# SEZIONI ILLUSTRATIVE DELLA MORFOLOGIA DEL TERRENO

## PUNTO 1.a. RICHIESTA DEL 09.09.2022

<b>"TRINCINARO"</b>	
1	RISCONTRO INTEGRAZIONE MIC prot.3215 del 09/09/2022	MIR	02/23
REV	DESCRIZIONE E REVISIONE	Signa	Data Firma
EMESSO			
PROGETTAZIONE		<b>Nuova Atlantide soc. coop. a r.l.</b> Località Passano snc - 75011 Acuturro - Modena email: progetto@nuovaatlantide.com	<b>Dot. Antonio Bruscella</b> Architetto 
		<b>Dot. ssa Marta Pollio</b> Architetto 	<b>Dot. agr. Paolo Castelli</b> Agronomo 
Comittente	<b>AMBRA SOLARE 20 s.r.l.</b> Via Tevere n.41 - 00198 ROMA, Italia www.ambra-solare.it		
Comune	<b>COMUNE DI POMARICO (MT)</b>		
Operatore	<b>POWERTIS</b> Via Tevere, 41 - 00198 ROMA, Italia www.powertis.com		
Operatore	<b>SOLTEC</b> Via Tevere, 41 - 00198 ROMA, Italia www.soltec.com		
Elaborato	COMUNE DI POMARICO (MT)		
Elaborato	ELABORATO 1.A.1 (PISTICCI)		
Elaborato	PUNTO PANORAMICO 1 - STRADA VICINALE SAN DONATO		
COD. RIF.	G/139/01/A/01/PD		
ELABORATO	FILE		
Categoria	N.°		
PD	Scala NESSUNA

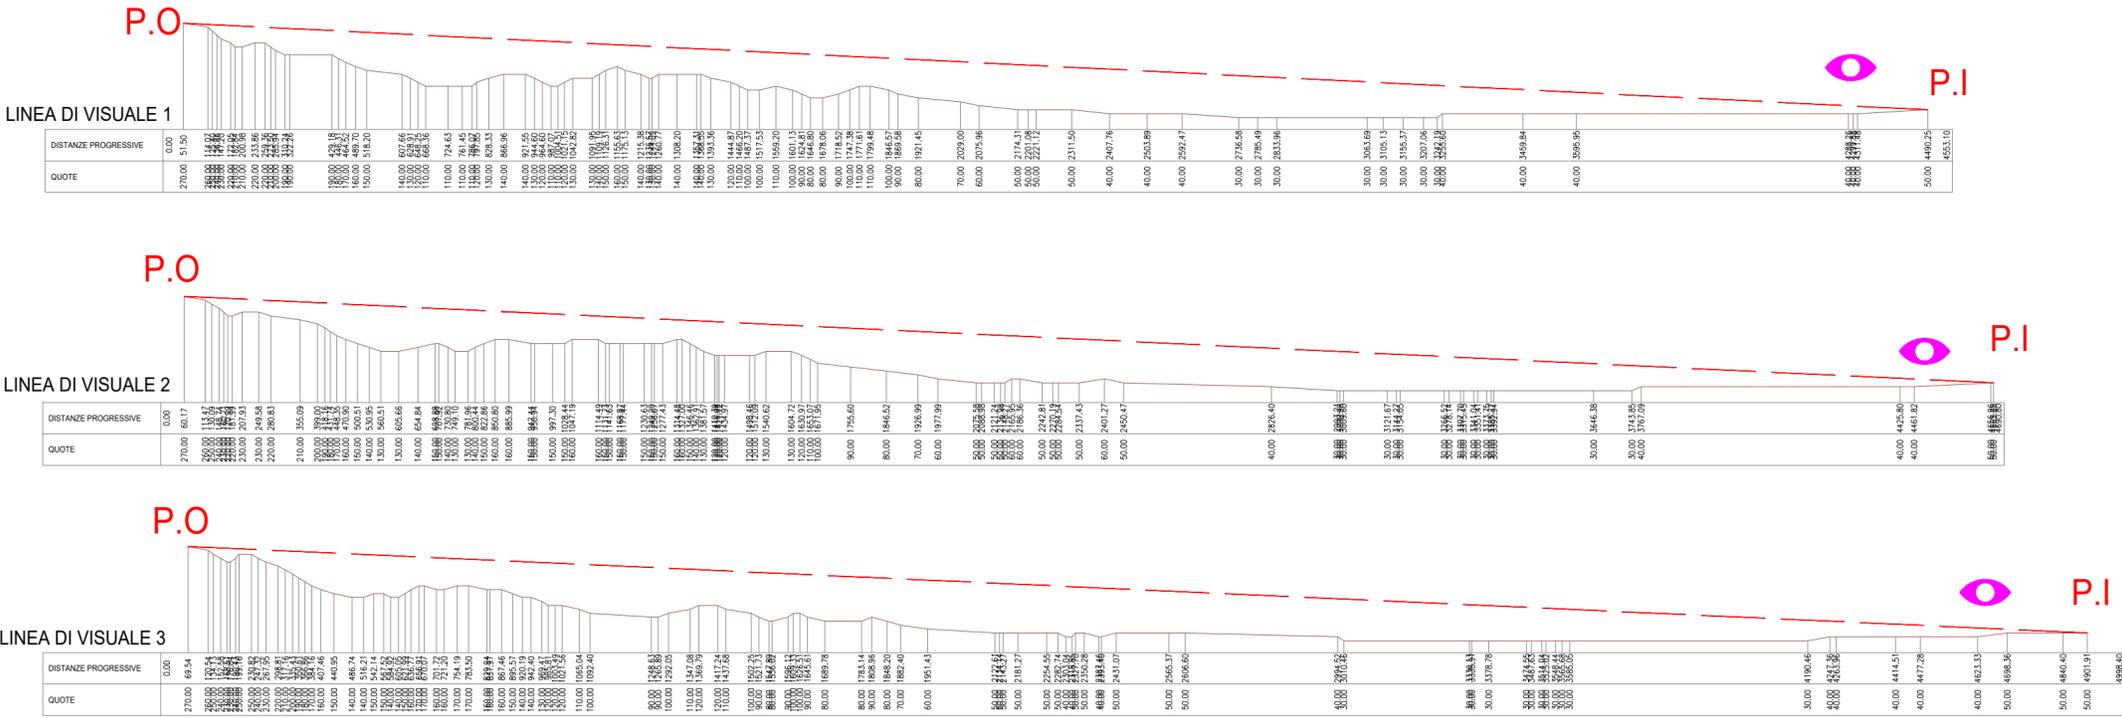
- *Documentazione fotografica dello stato dei luoghi di tutte le aree interessate dal progetto, ante e post operam* dagli stessi punti di ripresa, con i fotoinserimenti dell'impianto di progetto, al fine di valutarne l'inserimento paesaggistico, gli impatti e gli effetti sul paesaggio attraverso una lettura post opera del sistema visivo e percettivo così come si modifica con l'inserimento dell'opera e che utilizzino come punti di ripresa: - i punti di vista "sensibili" o di belvedere, accessibili al pubblico da cui sia percepibile l'impianto ad altezza osservatore, presenti nei centri abitati limitrofi (Pomarico, Pisticci) o lungo la viabilità prossima all'impianto (Basentana e strade interpoderali, nonché dai beni monumentali prossimi, nel rispetto dei buffer previsti dalla normativa nazionale e regionale di riferimento);

- Le fotosimulazioni dovranno: (i) essere realizzate su immagini fotografiche reali, nitide e aggiornate (non saranno ritenute idonee fotosimulazioni su base fotografica estrapolata da Google Street View), (ii) essere riprese in condizioni di piena visibilità (assenza di nuvole, nebbia, foschia, condizioni di luminosità poco favorevoli alla lettura del contesto), (iii) essere corredate da una planimetria che indichi i con ottici e le coordinate geografiche dei punti di ripresa, espresse in formato WGS 84 gradi decimali (es. 40.123456, 16.123456), (iv) essere corredate da sezioni illustrative della morfologia del terreno, (v) privilegiare i punti di maggiore visibilità dell'impianto;
